# ELENSIO 200 - 250 - 200 H - 250 H

## Chauffe-eau thermodynamique

### Nouveau ventilateur

N° IT2729-fr

### 4. Cheminement des câbles du ventilateur 2<sup>ème</sup> génération

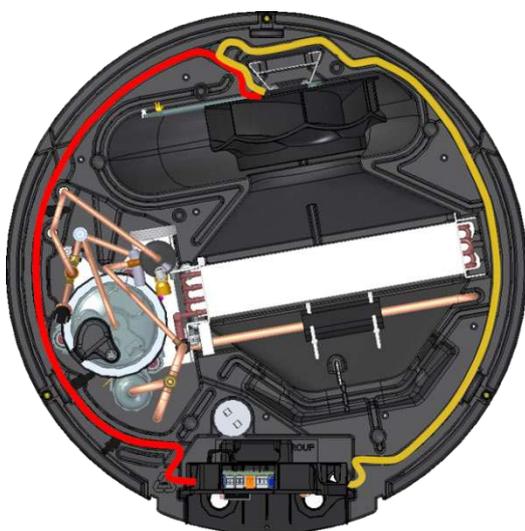
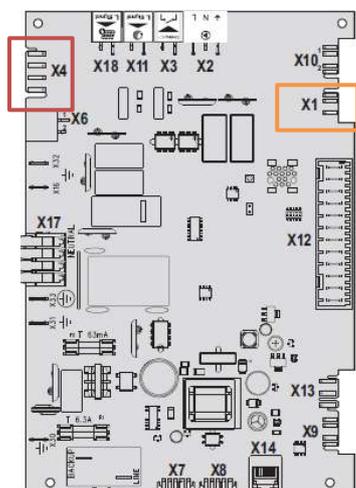
Carte électronique CU-HW-01 version 2.01 ou supérieure (compatible avec les 2 versions de ventilateur).

En rouge: Alimentation 230V du ventilateur

→ Bornier X4 sur carte CU-HW-01 (v2.01)

En orange: signal de commande du ventilateur

→ Bornier X1 sur carte CU-HW-01 (v2.01)
